**Impianto fotovoltaico ad inseguimento
monoassiale presso Aquileia (UD)****Progetto Definitivo**

INT_REL_01_A**Documento di riscontro alle integrazioni**

2. RISPOSTE ALLE RICHIESTE DI INTEGRAZIONI REGIONE FRIULI VENEZIA GIULIA - PROT. N. 0262935/P/GEN DEL 05/05/2023

Figura 1: area di interesse - sopralluogo

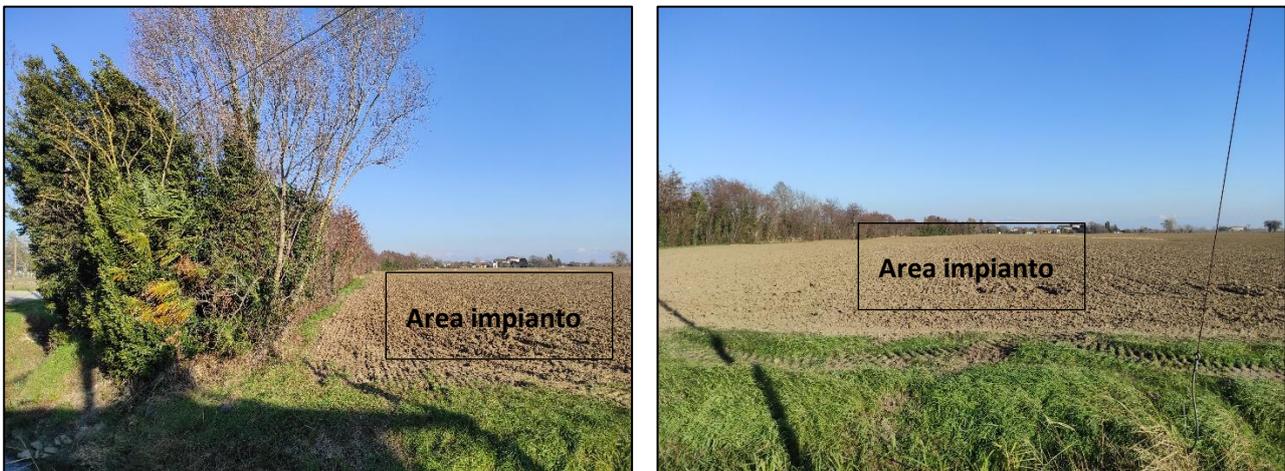
- a) *Specificare quale sarà la futura destinazione d'uso delle aree in cui saranno realizzate le diverse tipologie di giardini e se verranno eventualmente rese pubblicamente fruibili.*
- b) *Fornire chiarimenti sulla gestione e manutenzione delle opere a verde in particolare dei giardini e dei frutteti, garantendo l'astensione dall'uso di pesticidi e diserbanti al fine di preservare la falda acquifera sotterranea*
- c) *Fornire un'alternativa "naturalistica" di interventi a verde sostituendo i giardini ornamentali con nuclei di vegetazione naturale, riconducibili a fitocenosi ad alto fusto e/o erbacee tipiche del contesto territoriale, confrontandola con la soluzione progettuale proposta in particolare in relazione agli aspetti naturalistici e paesaggistici.*

Come si evince dalle foto sopra riportate, effettuate nel corso di un sopralluogo in sito, nella specifica area in esame è presente una vegetazione arborea-arbustiva di tipo ripariale (non sempre autoctone, ad esempio, presenza di palme) lungo i canali irrigui.

Considerando la distanza del previsto "giardino ornamentale" dai canali (oltre 10 metri) si prevede, come soluzione alternativa, anziché una fascia lineare, una "macchia" boscata realizzata mediante messa a dimora di arbusti ed alberi in adiacenza alla recinzione ammantata dalla siepe (modulo E – vedi Tav. RM22 PD AMB TPL 01 A e AMB TPL 02 A).

Figura 3: Tipologico rete con passaggi ecologici

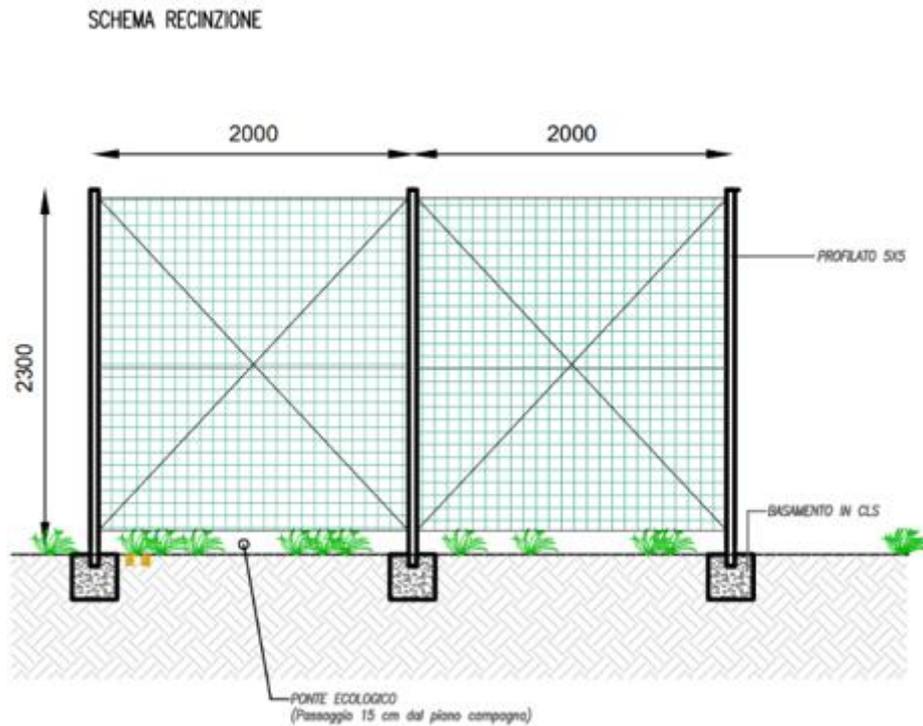
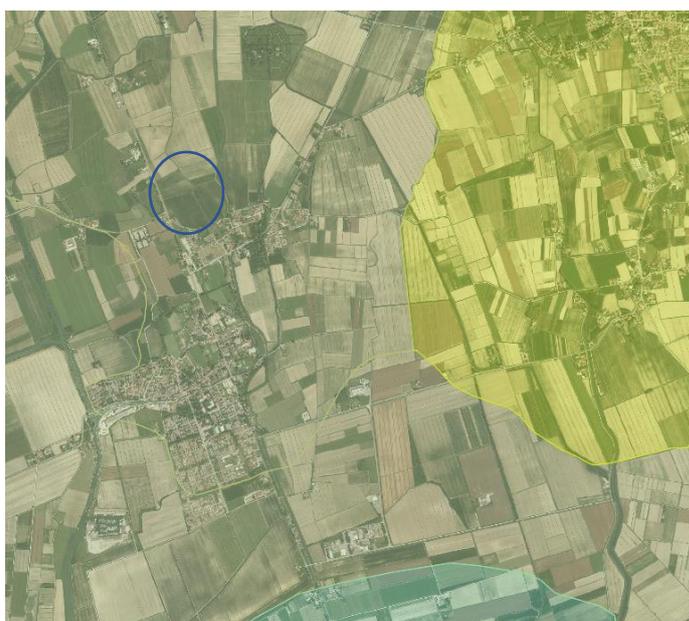
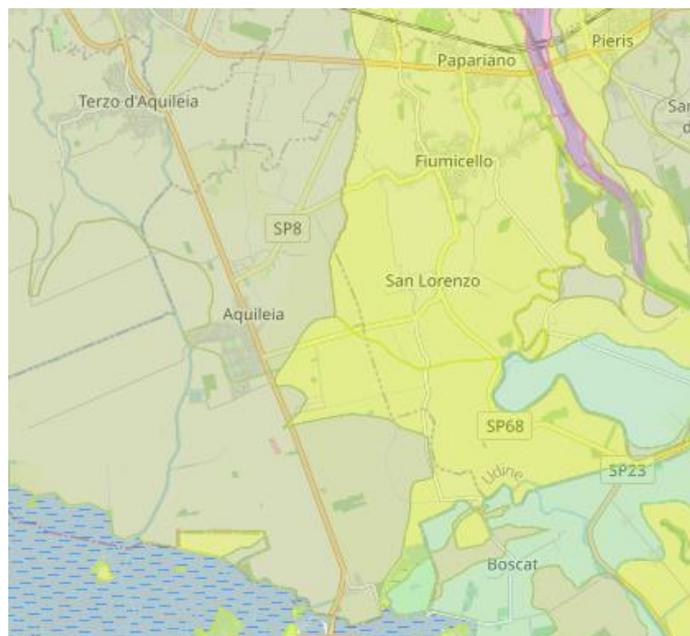
3. In merito alla componente faunistica e al potenziale impedimento al libero spostamento della micro e mesofauna dovuto alla recinzione perimetrale presentare delle soluzioni progettuali di passaggi ecologici, riportandone sia una descrizione nel testo sia in tavole grafiche.

- a) *Si chiede di presentare delle soluzioni progettuali di passaggi ecologici, riportandone sia una descrizione nel testo sia in Tavole grafiche. A titolo esemplificativo le soluzioni più efficaci consistono nel posizionare la rete perimetrale sollevata dal piano di campagna di almeno 20-30 cm oppure in aperture di circa 100cm x 20 cm sulla rete sopra il piano di campagna almeno ogni 200 m.*

Per quanto concerne la componente faunistica è possibile prevedere dei ponti ecologici posizionando la rete perimetrale sollevata dal piano campagna di 15 cm, per 4 metri, posizionati ogni 200 m, con lo scopo di consentire alla piccola fauna presente nella zona, di utilizzare l'area di impianto.

Si riporta di seguito un tipico del ponte per il possibile passaggio faunistico.

Figura 7: Ortofoto posizionamento barriere mobili lungo il cantiere – vista totale

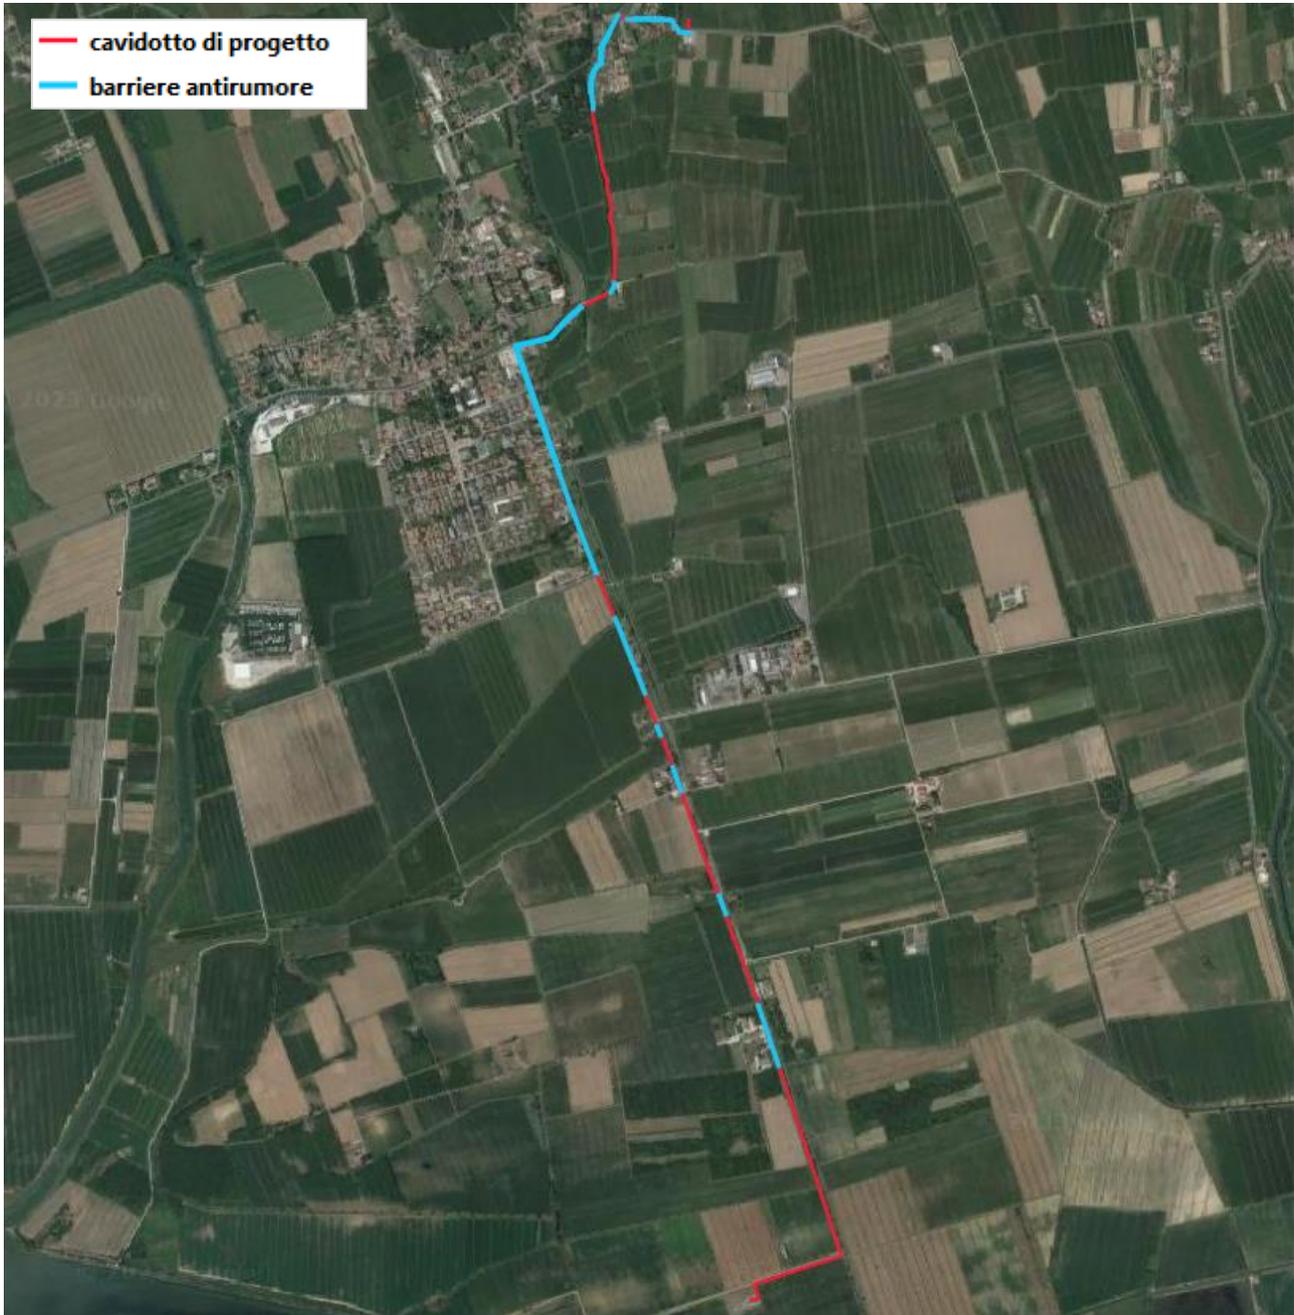
6. Fornire un cronoprogramma dettagliato con le tempistiche delle diverse fasi esecutive in relazione anche alla stagione turistica ed al relativo traffico in particolare lungo la SR 352.

Per quanto concerne le fasi di lavorazione connesse in particolar modo al cavidotto, sono state previste delle misure di mitigazione atte a limitare i possibili impatti evidenziati anche nell'ambito dello Studio preliminare ambientale (RM22_PD_AMB_REL_01_A). Nello specifico modo sono stati individuati possibili effetti in termini di emissioni acustiche ed emissioni polveri (componente Rumore e componente Atmosfera). Pertanto, sono state previste delle barriere

fonoassorbenti in corrispondenza dei ricettori maggiormente esposti ai lavori di scavo per il cavidotto, le quali sono caratterizzate dalla duplice funzionalità di contrastare il superamento dei limiti di normativa acustica riconducendo i livelli di pressione sonora entro i limiti previsti dai vigenti strumenti di zonizzazione acustica comunale, nonché di contenere l'eventuale dispersione di polveri.

Verranno installate barriere antirumore mobili di altezza pari a 3 m per un fronte di avanzamento lavori di 50 metri: il fronte di lavoro che necessiterà di mitigazione risulta pari a circa 3760 m complessivi.

Figura 8: buffer di 1 km dal perimetro dal perimetro esterno dell'area di lavorazione

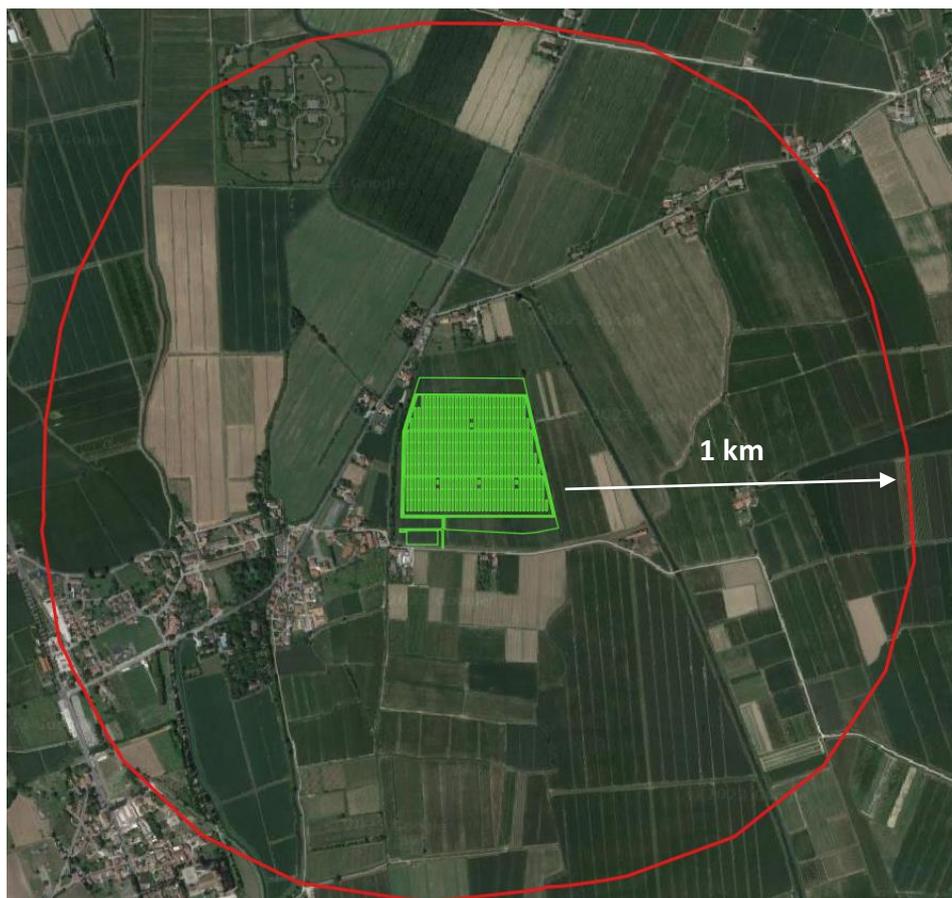
8. *Analisi del cumulo di impatti del progetto in oggetto con eventuali progetti analoghi già realizzati o in fase di autorizzazione nel territorio circostante;*

Pertanto, secondo quanto riportato dall'Allegato al Decreto Ministeriale 30 marzo 2015, l'analisi di cumulo è stata effettuata in un buffer di 1 km dal perimetro dell'opera in progetto.

A seguito di sopralluoghi effettuati nell'area in esame e accertamenti dal sito della Regione (<https://lexview-int.regione.fvg.it/serviziovia/ricerca.asp>) è possibile affermare che non sono presenti progetti realizzati o in fase di autorizzazione localizzati nella fascia individuata; pertanto, non sussistono impatti cumulativi con il progetto proposto.

Figura 9: Core Zone e Buffer Zone del Sito UNESCO IT_825 “Area Archeologica di Aquileia e Basilica Patriarcale” con l’intervento in progetto

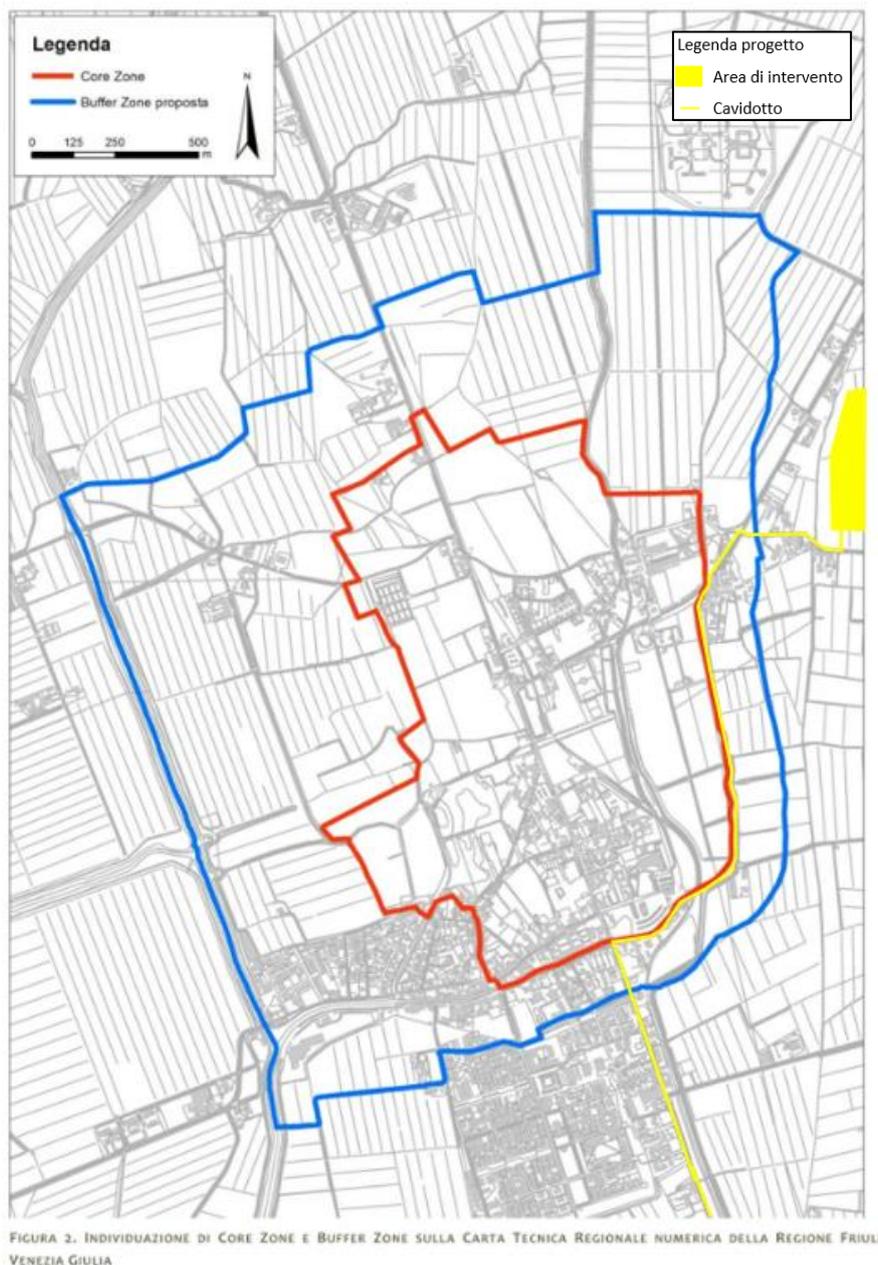
2. *"Area archeologica di Aquileia e la Basilica Patriarcale" sono un Sito UNESCO, annoverato nella categoria dei siti definiti dall'Organizzazione stessa come "opere dell'uomo o opere coniugate dell'uomo e della natura, come anche le zone, compresi i siti archeologici, di valore universale eccezionale dall'aspetto storico ed estetico, etnologico o antropologico". L'"Area Archeologica di Aquileia e la Basilica Patriarcale" si collocano all'interno di un'area di 155,30 ha che rappresenta la core area sottoposta alla tutela UNESCO e coincide quasi completamente con la perimetrazione del vincolo archeologico delineata nel 1931 a cui si somma l'area del vincolo archeologico del 1970. Nel 2017 l'UNESCO, con apposita Decisione, ha ridefinito i confini della core area includendo entro gli stessi tutte le aree archeologiche. Ne discende che l'impianto prospettato è incompatibile con il Sito UNESCO, pena, fra l'altro, la cancellazione del Sito dalla Lista del Patrimonio Mondiale – World Heritage List (WHL);*

Le prime valutazioni effettuate nell'area in esame hanno condotto la scelta della zona individuata e proposta nell'ambito della presente progettazione, proprio perché situata esternamente non solo alla "Core Zone" del Sito UNESCO, ma anche relativa "Buffer Zone".

Si riporta di seguito lo stralcio che indica la Core Zone e la Buffer Zone del Sito Unesco, di cui la seconda approvata con decisione 42 COM 8B.42 nel luglio 2018. La Buffer Zone è uno strumento di controllo e gestione che permette di proteggere ulteriormente la Core Zone del sito da attività e da azioni che vengono svolte al suo esterno, salvaguardando gli aspetti del bene legati all'OUV (Outstanding Universal Value) e puntando a garantire la completa integrità del sito, del suo quadro scenografico, delle principali visuali da e verso l'oggetto di salvaguardia.

Come già specificato, e come si evince dalla figura che segue, l'area del futuro impianto fotovoltaico non ricade nella Buffer Zone del Sito UNESCO individuata.

Per quanto concerne il cavidotto, rientra nella “Buffer Zone”, seguendo il perimetro della “Core Zone” in direzione sud: si specifica nuovamente che la linea elettrica sarà realizzata completamente interrata su strada pubblica già esistente.
